# **STÖNG Í ÞJÓRSÁRDAL**

HUGMYNDASAMKEPPNI  
DÓMNEFNDARÁLIT  
NÓVEMBER 2012

## SAMKEPPNISTILLÖGUR - UMSAGNIR DÓMNEFNDAR

## Tillaga 4

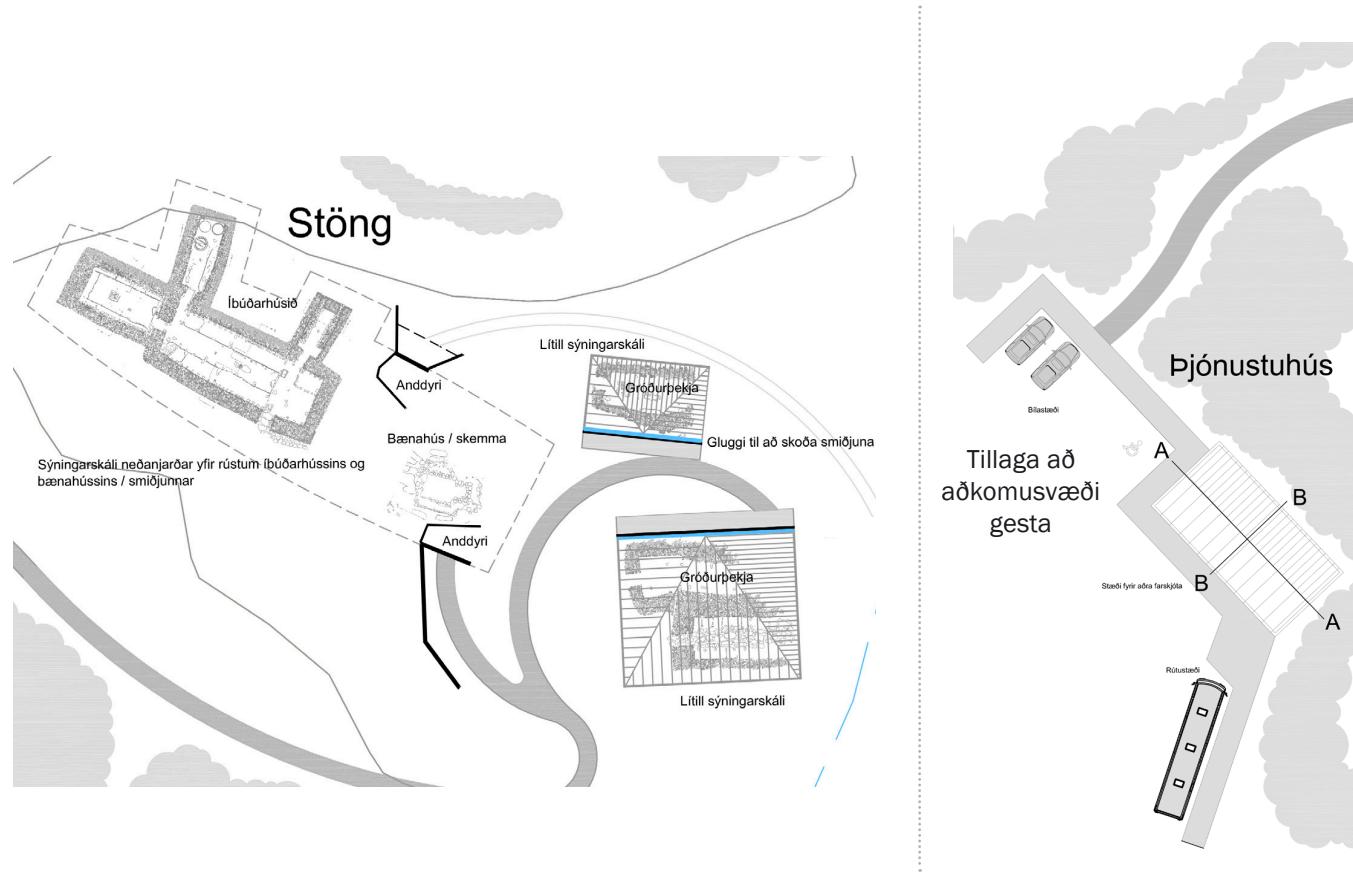
Styrkur tillögunnar er fram settar hugmyndir um að komu og ásýnd að staðnum með útsýnis-/hugleiðsluhúsi og stígakerfi. Þó eru hugmyndir um að færa staðinn aftur til fyrra horfs athyglisverðar, t.a.m. varðandi trjágróður utan í bæjarhólnum. Gert er ráð fyrir nýrri gönguleið og göngubrú nokkru austar en nú er og gefur hún fyrirheit um áhugaverða að komu.

Hugmyndir um byggingar eru óskýrar og virkar yfirbygging yfir bæjarrústinni ekki sannfærandi. Nálgun höfundar við yfirbyggingu fjóss og smiðju er áhugaverðari og samræmist betur hugmyndafræði tillögunnar.

## Tillaga 7

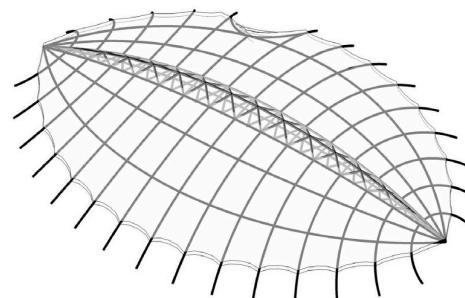
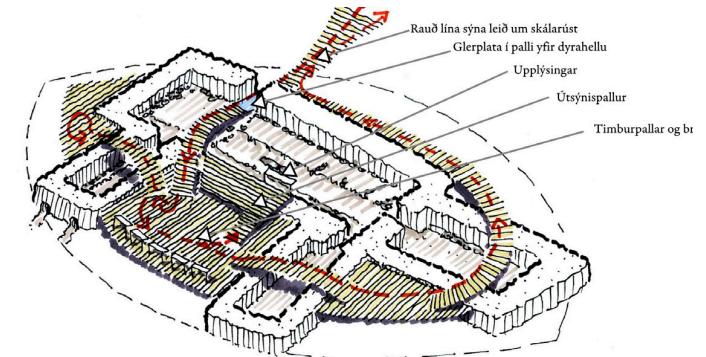
Tillagan gerir ráð fyrir að byggður sé "hlífiskjöldur" yfir bæjarrústina sem er ætlað að verja hana fyrir veðri og vindum. Skjöldurinn er klæddur trefjaefni á léttu grind. Hugmyndir um form yfirbyggingarinnar sem skips á hvolfi eru ekki sannfærand en styrkur þess er að það virkar sem einfaldur veðurhjúpur, óháður formi rústarinnar. Flæði umferðar um rústina er vel leyst. Ekki er gert ráð fyrir yfirbyggingu yfir aðrar rústir.

Aðkoma og gönguleiðir eru vel leystar, utan þess að bílastæði virka nokkuð umfangsmikil á þessum stað.

## Tillaga 8

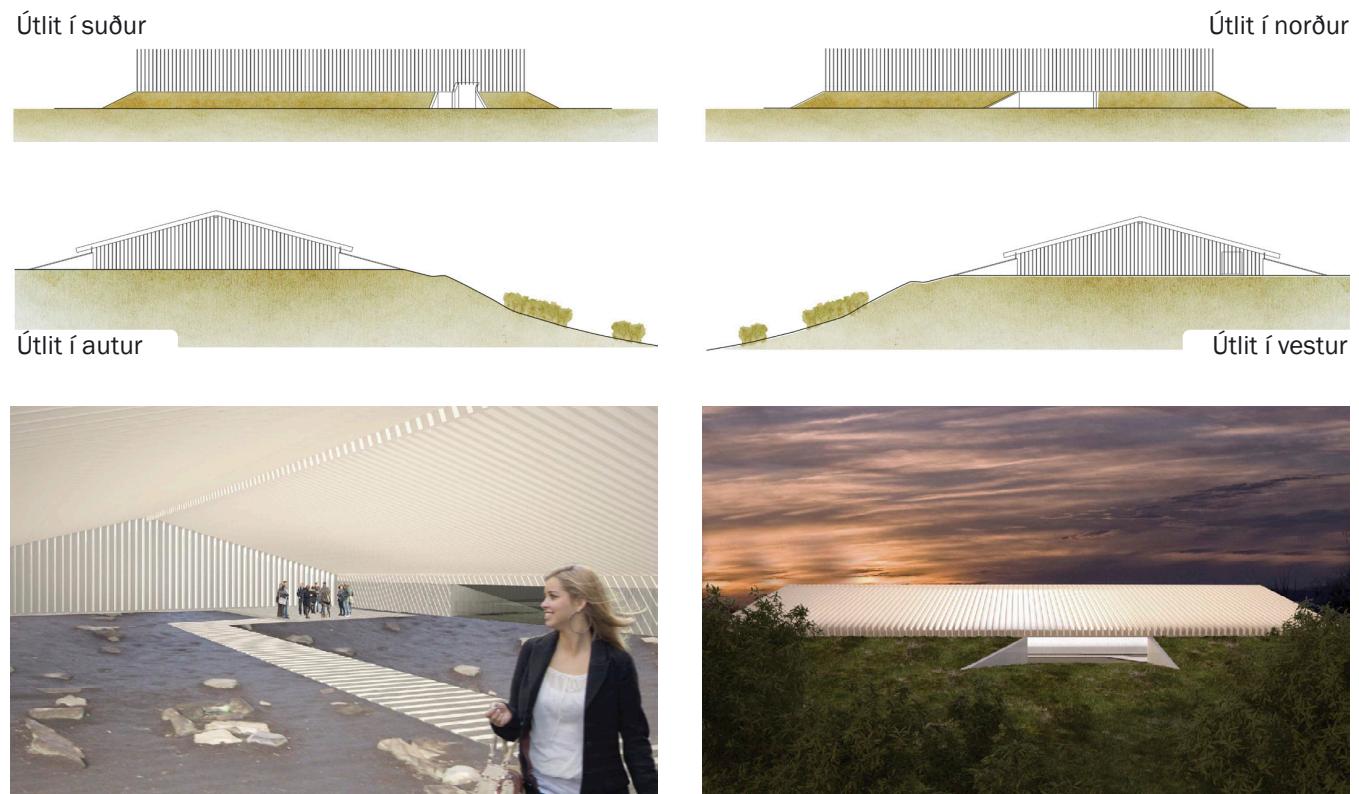
Gert er ráð fyrir að byggja yfir bæjarústina, en ekki er tekin skýr afstaða til varðveislu annarra rústa en göngustígar eru lagðir að og um þær. Yfirbyggingin sem samkvæmt greinargerð, á að minna meira á tjald en eiginlega byggingu situr ekki á sannfærandi hátt í landinu og orkar umfang stoðveggja og manar tvímælis. Hugmyndir um ásýnd, efniskennd og anda innandyra eru áhugaverðar.

Aðkomu er ekki breytt í meginatriðum utan þess sem gönguleið er færð til austurs og nýrri göngubrú komið fyrir um hólmann

## Tillaga 9

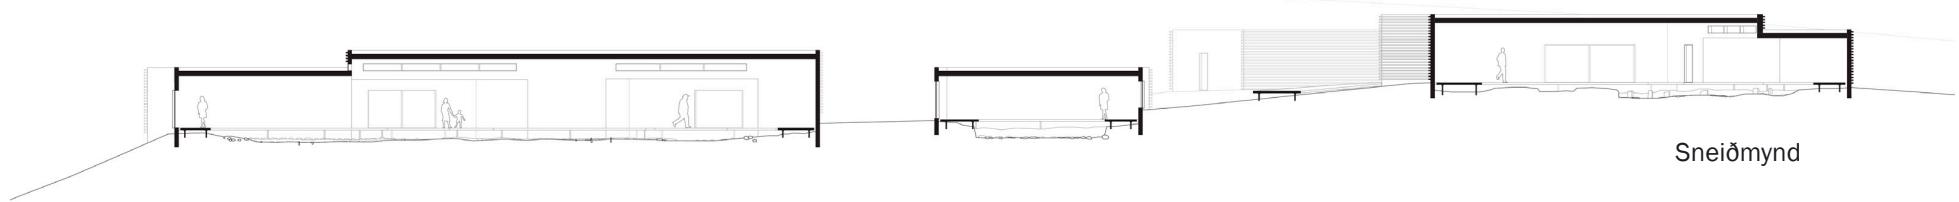
Tillagan gerir ráð fyrir að byggt sé yfir allar rústirnar á bæjarhólnum. Allar byggingarnar eru staðsteyptar og þrátt fyrir að vera um margt ágætlega leystar sem slíkar eru þær ekki sannfærandi á þessum stað, í því hlutverki sem þeim er ætlað að gegna. Tillagan endurspeglar ekki á sannfærandi hátt hugmyndir höfundar um að hafa fornán byggingarstíl að leiðarljósi né heldur að um lágmarks náttúrurask verði að ræða.

Fyrirkomulag bílastæðis og salernisaðstöðu er ekki sannfærandi.

## Tillaga 10

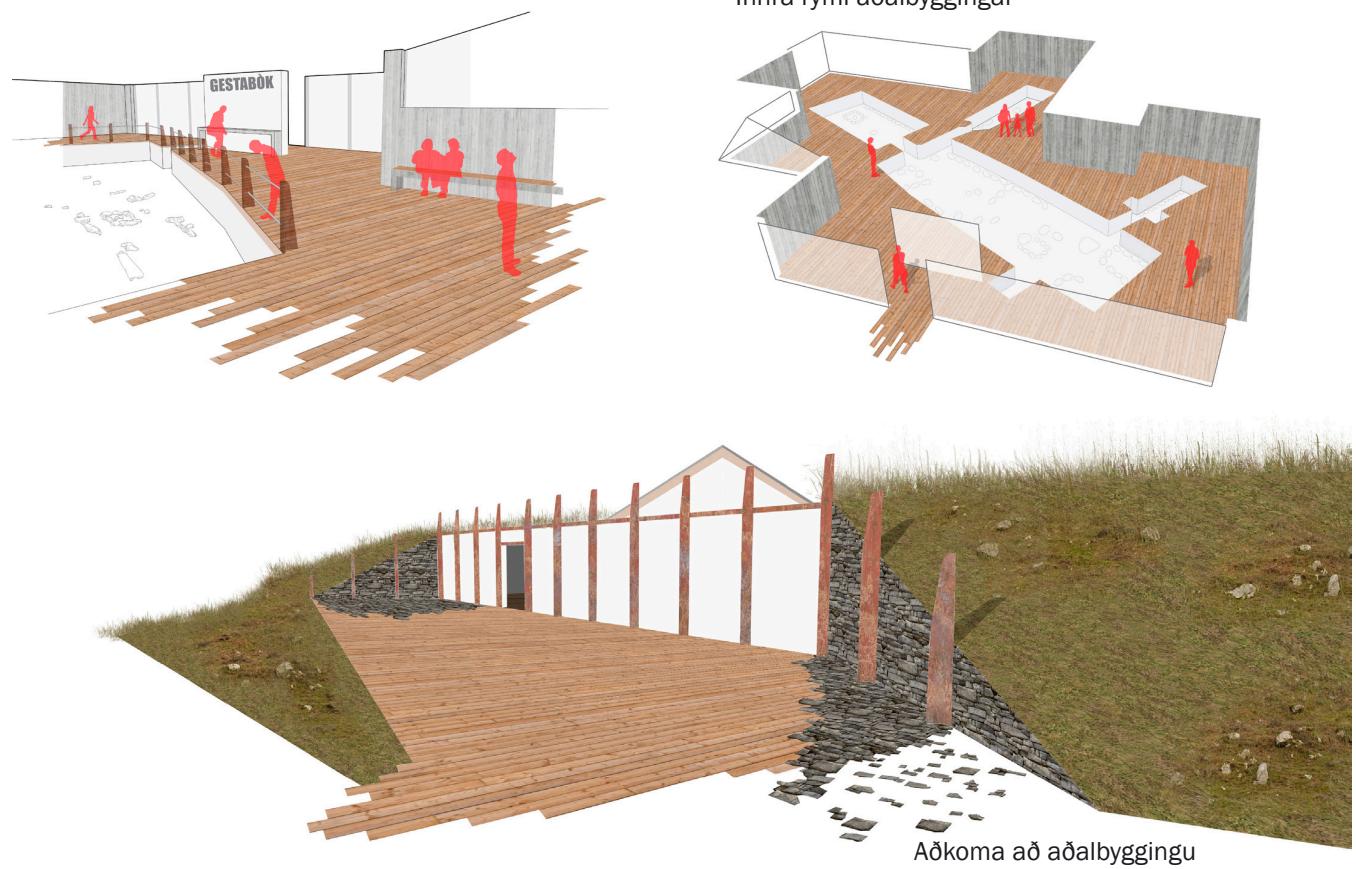
Styrkur tillögunnar felst fyrst og fremst í hugmyndum höfunda um aðkomu að bæjarrústunum með útsýnispöllum og tengsl staðarins við umhverfi sitt ásamt heilsteytu efnisvali, eins og þær eru fram settar í greinargerð. Þetta er þó ekki eins skýrt í framsetningu tillögunnar.

Gert er ráð fyrir að byggja yfir allar rústirnar og fylla að þeim á alla vegu nema að framan þar sem aðkoman er. Þannig er eins og um jarðhysi sé að ræða, innan í endursköpuðum bæjarhólnum. Þó svo að þetta geti verið áhugaverð hugmynd orkar umfang framkvæmdarinnar verulegs tvímælis

## Tillaga 11

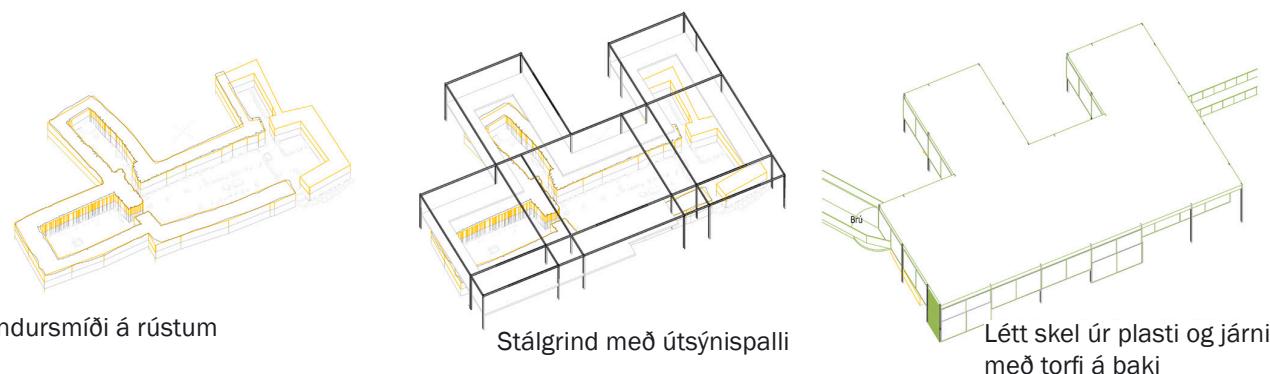
Í tillögunni kemur fram nokkuð skýr sýn á varðveislu fornleifa og áframhaldandi rannsóknir á staðnum, sem einkenist af finlegri nálgun við staðinn og þær minjar sem þar kunna að leyndast. Hins vegar er útfærsla á aðkomu og yfirbyggingum ekki í samræmi við þetta.

Talsverð vinna er lögð í aðkomur að svæðinu en markmiðið er hins vegar fremur óskýrt og allsendis óljóst hvaða tilgangi ný aðkoma úr vestri þjónar. Samhliða þremur aðkomum er lagt til umfangsmikið en ómarkvisst göngustígakerfi þar sem aðlögun að landi einkum að norðanverðu er ekki trúverðug.

Byggt er yfir bæjarrúst og kirkju en ekki aðrar rústir. Yfirbyggingar eru einfaldar að formi en virka ekki sannfærandi og eru framandi í umhverfi sínu ekki síst hvað umfang varðar.

## Tillaga 12

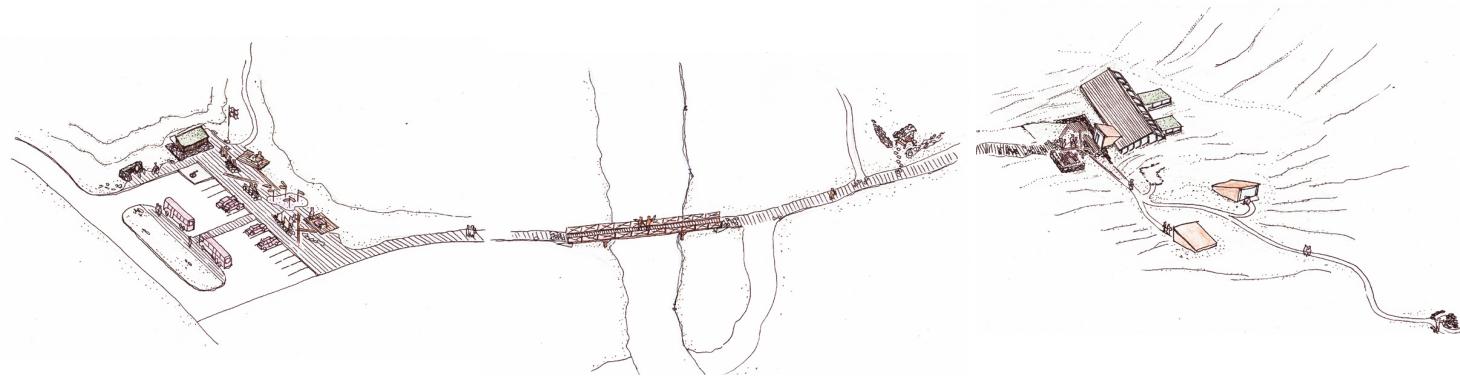
Tillaga þar sem mikil vinna hefur veri lögð í aðkomu að svæðinu og umferðarleiðir um það og er það hennar helsti styrkur. Gert er nýtt bílastæði ásamt nýrri göngubrú en núverandi göngubrú er haldið, sem býður upp á mögulega hringleið um svæðið. Staðsetning áningarástaðar er góð og tenging við útsýnisstað og vörðu er kostur. Tillaga að trjálausri brekku til að undirstrika aðdraganda að rúst er athyglisverð.

Byggt er yfir bæjarúst, smiðju og fjós. Yfirbyggingar fjóss og smiðju eru einfaldar og skýrar og hæfa hlutverkinu ágætlega. Yfirbygging yfir bæjarrúst er hins vegar ekki eins markviss og er formgerð hennar og efnisval ósannfærandi.
